**Oggetto:** **Cod. ID\_VIP 8055.** Progetto Impianto "AGROFOTOVOLTAICO, integrato con la coltivazione di foraggio della potenza complessiva di 40,0752 MW sito nei Comune di Cerignola (FG), Località "Tavoletta" nonché delle opere connesse e delle infrastrutture indispensabili alla costruzione e all'esercizio dell'impianto.

**Trasmissione integrazione documentale richiesta con nota del MITE nota Prot. 0008357 – 02/11/2022 e MIC prot. n. 0004635-P del 18/10/2022 acquisita al Prot. MITE prot. 0129104 il 18/10/2022.**

**SEZIONE A – INTEGRAZIONI Ministero Transizione Ecologica**  
**nota Prot. 0008357 – 02/11/2022**

## SEZIONE B – INTEGRAZIONI Ministero per i Beni Culturali prot. n. 0004635-P del 18/10/2022

Valore ecologico (Carta della Natura della Regione Puglia, ISPRA 2011)

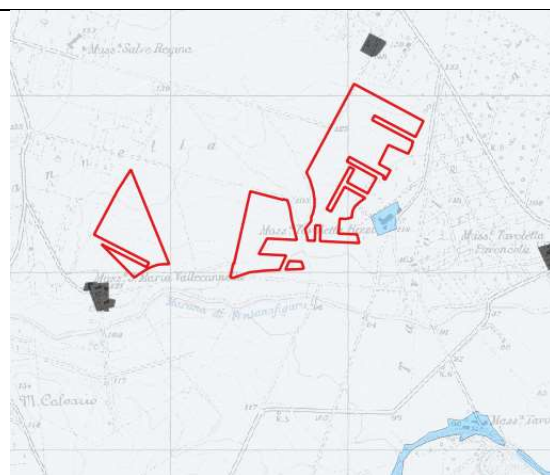
<b>A.3.4.b</b>	individuare le specie presenti nell'area, con particolare riferimento all'avifauna e alla chiroterofauna, riportando i periodi riproduttivi e di transito per le specie migratorie.

La Carta della Natura della Regione Puglia, realizzata con la collaborazione fra ISPRA e ARPA Puglia e pubblicata nel 2014 dall'ISPRA (<http://www.isprambiente.gov.it/it/servizi-per-lambiente/sistema-carta-della-natura/carta-della-natura-alla-scala-1-50.000/puglia>), classifica l'area dell'intervento come "seminativi intensivi e continui". Nella pubblicazione "Gli Habitat della carta della Natura", Manuale ISPRA n. 49/2009, relativamente ai "seminativi intensivi e continui" è riportata la seguente descrizione: "Si tratta delle coltivazioni a seminativo (mais, soia, cereali autunno-vernini, girasoli, orticoltura) in cui prevalgono le attività meccanizzate, superfici agricole vaste e regolari ed abbondante uso di sostanze concimanti e fitofarmaci. L'estrema semplificazione di questi agroecosistemi da un lato e il forte controllo delle specie compagne, rendono questi sistemi molto degradati ambientalmente. Sono inclusi sia i seminativi che i sistemi di serre ed orti". Il Valore ecologico, inteso come pregio naturalistico, di questi ambienti è definito "Basso" e la sensibilità ecologica è classificata "molto bassa", ciò indica una quasi totale assenza di specie di vertebrati a rischio secondo le 3 categorie IUCN - CR,EN,VU (ISPRA, 2004). Il progetto Carta della Natura Linee guida per la cartografia e la valutazione degli habitat alla scala 1:50.000).
